## **Rapport de l'Inspection des installations classées**

Visite d'inspection du 17/04/2025

#### **COMMUNAUTE D'AGGLOMERATION VERSAILLES GRAND PARC**

Établissement situé Rue Abel Gance, ZAC de la Croix Bonnet, Bois d'Arcy (78390)

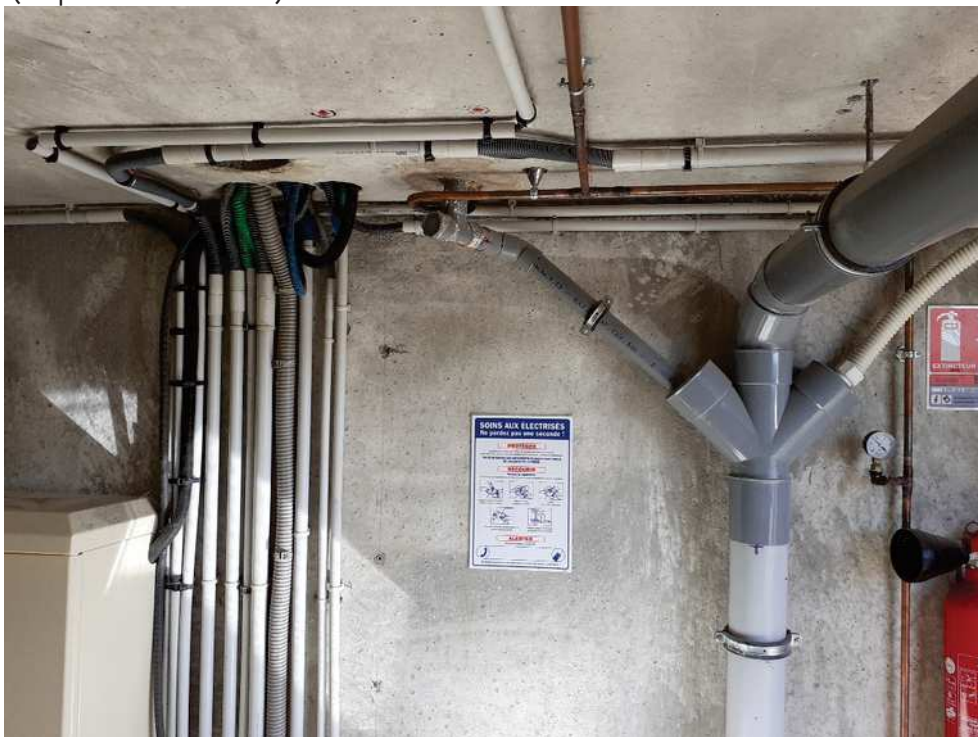
[...] Par ailleurs, l'inspection a constaté la présence de canalisations/tuyauteries d'eau à proximité immédiate de câble électrique et de l'armoire électrique dans le local TGBT. L'inspection s'interroge sur les risques d'une telle configuration et sur la conformité aux normes électriques applicables.

L'inspection constate au cours du contrôle du 17/04/2025 que les travaux décrits par l'exploitant dans son courrier en date du 16/08/2024 ont bien été réalisés et que les tuyauteries d'eau présentes dans le local TGBT sont désormais convenablement isolées du réseau et de l'armoire électrique (cf. photo ci-dessous).

[...] Concernant la séparation des câbles électriques des canalisations d'eaux dans le local TGBT, les travaux ont été réalisés le 14/08/2024 par la société La Louisiane. Ci-joint, vous trouverez les photos des travaux réalisés (Fiche N°3\_ photos). [...]

L'exploitant doit toutefois transmettre des éléments justifiant de la conformité de l'installation après travaux aux normes applicables.

<b>Conclusions :</b> L'exploitant doit transmettre à l'inspection les résultats de la dernière vérification des installations électriques réalisée après les travaux dans le local TGBT.
<b>Type de suites proposées :</b> Avec suites
<b>Proposition de suites :</b> Demande de justificatif à l'exploitant
<b>Proposition de délais :</b> 1 mois

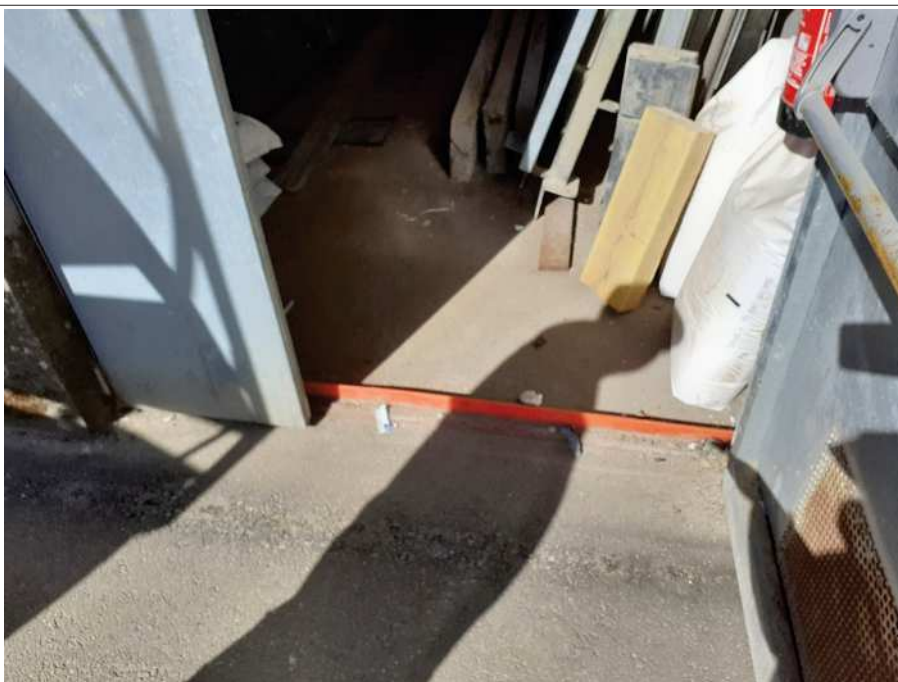
<b>Constats :</b>  L'inspection constate lors du contrôle du 17/04/2025 que les mises en place de capacités de rétention décrites par l'exploitant dans son courrier daté du 16/08/2024 ont bien été réalisées. Toutefois, l'inspection constate la présence de deux fûts non-vides, à proximité de la borne de collecte d'huiles usagées et de l'entrée du local TGBT, dont l'étiquetage indique qu'ils contiennent des solvants inflammables. Ces fûts ne sont pas placés sur rétention (cf. photo ci-dessous).

Interrogé par l'inspection, l'opérateur présent indique que ces fûts contiennent des eaux de lavage de liquides épanchés, ayant été recueillies en fûts plutôt que rejetées dans le réseau. Si l'inspection n'a pas de remarque à formuler sur cette pratique, elle rappelle cependant que tous les récipients présents sur site contenant des liquides susceptibles d'être polluants doivent être placés sur des capacités de rétention. L'exploitant doit placer ces fûts sur une rétention adaptée et suffisante.

L'exploitant doit placer les fûts stockés à proximité de la borne de collecte d'huiles sur une rétention adaptée et suffisante.
